**Forum mondial de l'harmonisation
des Règlements concernant les véhicules**

Groupe de travail du bruit et des pneumatiques

Pneumatiques : Règlement ONU n° 117**(Pneumatiques – Résistance au roulement, bruit
de roulement et adhérence sur sol mouillé)****Proposition de complément 2 à la série 04 d'amendements
au Règlement ONU n° 117****Communication du groupe de travail informel de l'incertitude
de mesure***

Figure 1

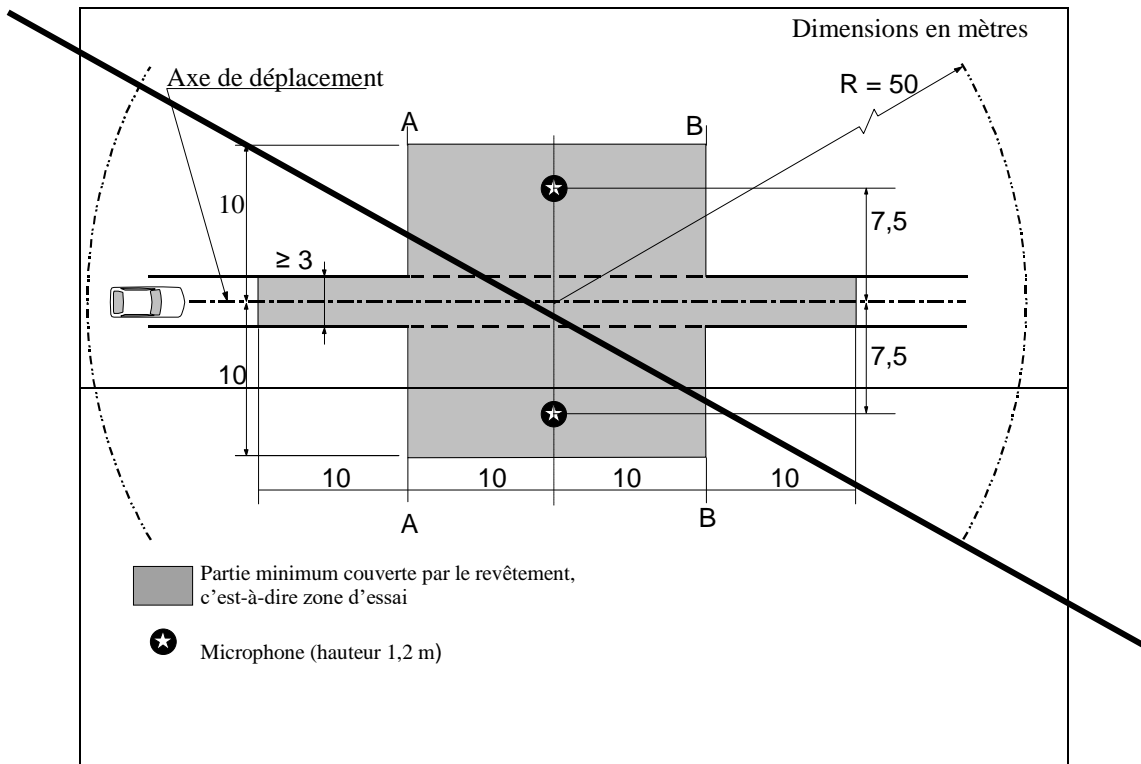
Annexe 4, lire :

Résumé Caractéristiques du terrain d'essai¹

- Le texte de l'annexe 4 et les renvois à celle-ci ont été supprimés, de même que le renvoi au paragraphe 12.8, dont le contenu a changé et n'a rien à voir avec l'annexe 4. L'annexe 4 vide est conservée et réservée pour être utilisée ultérieurement.
